第 1 低レベル廃棄物貯蔵建屋の最大保管廃棄能力変更の概要

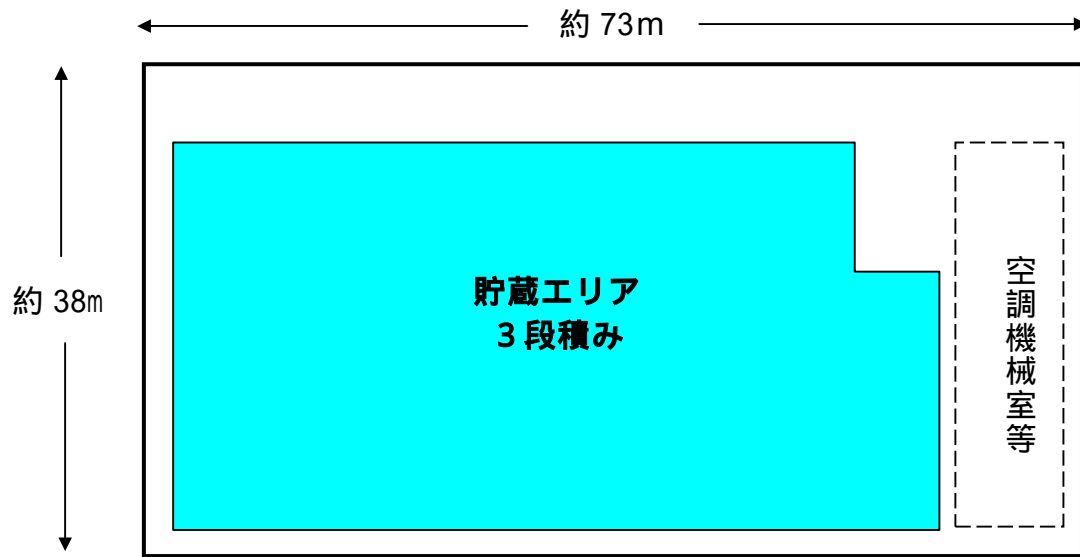
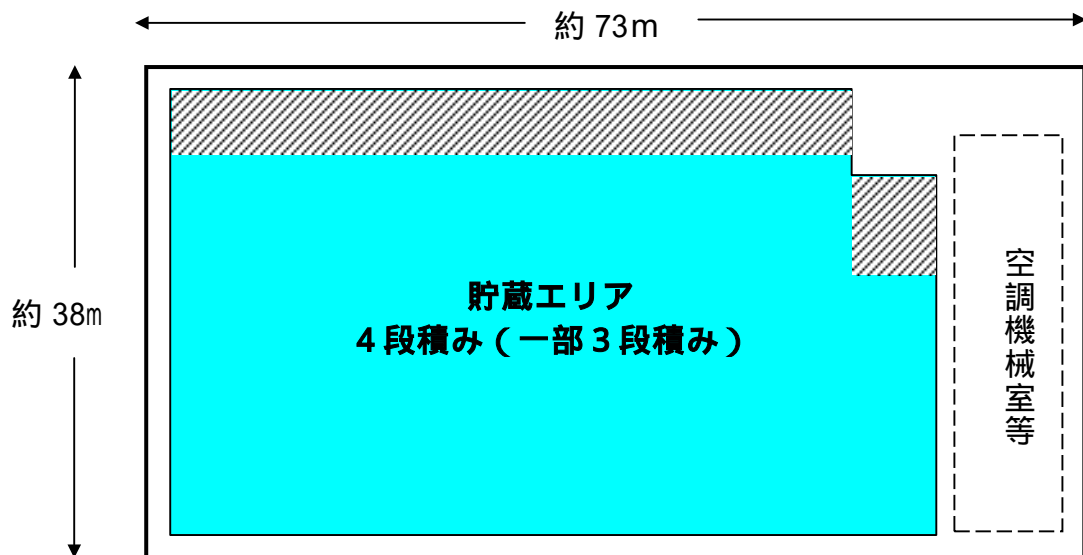
最大保管廃棄能力：約 5,000 本増強

新規貯蔵エリア

最大保管廃棄能力：約 13,500 本
